**Verslag huishoudelijke elektrische installatie op laagspanning en zeer lage spanning****Algemeen:**

Referentie: 010-20260624-05	Datum controle: 24/06/2026
Keurder: 010

Eigenaar: Onbekend	EAN-code: 541449500001023747
Adres installatie: Bouwelsesteenweg 18 bus B, 2560 - Nijlen	Nummer teller(s): 1SAg1100863128
Distributienetbeheerder installatie: Fluvius	
Datum uitvoering installatie:	☐ Vóór 01/10/1981 ☒ Tussen 01/10/1981 en 01/06/2020 ☐ Vanaf 01/06/2020
Type:	☒ Wooneenheid ☐ Niet-huishoudelijk ☐ PV ☐ Batterij ☐ Laadpaal

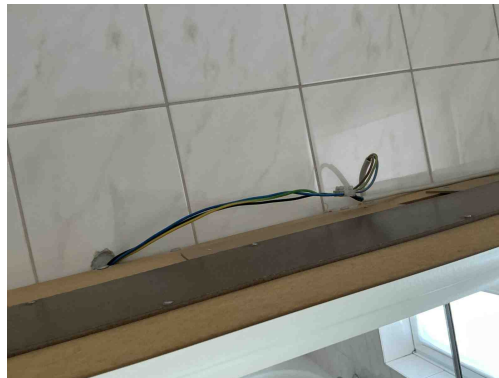
De verplichting, wanneer er inbreuken zijn vastgesteld tijdens het controlebezoek, een nieuw controlebezoek te doen verrichten door hetzelfde erkend organisme om na te gaan of na afloop van de termijn van één jaar de inbreuken verdwenen zijn. Indien tijdens dat tweede bezoek wordt vastgesteld dat er nog inbreuken overblijven, moet het erkend organisme een kopie van het verslag van het controlebezoek sturen naar de Algemene Directie Energie die belast is met het hoog toezicht op de huishoudelijke elektrische installaties.

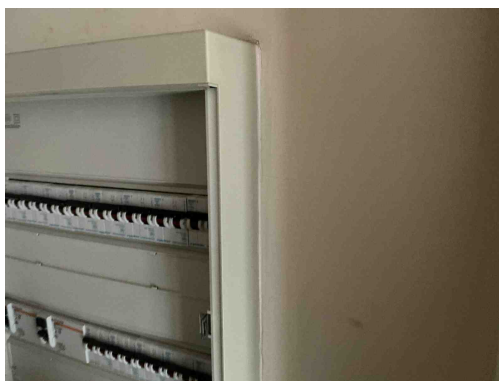
B17 - De voedingsspanning is niet op elk bord vermeld (Boek 1: 3.1.3.3).
Opmerking: Oa bord 1

B26 - Het elektrisch bord kon niet gedemonteerd worden (Boek 1: 5.3.5.1).
Opmerking: Oa bord 1
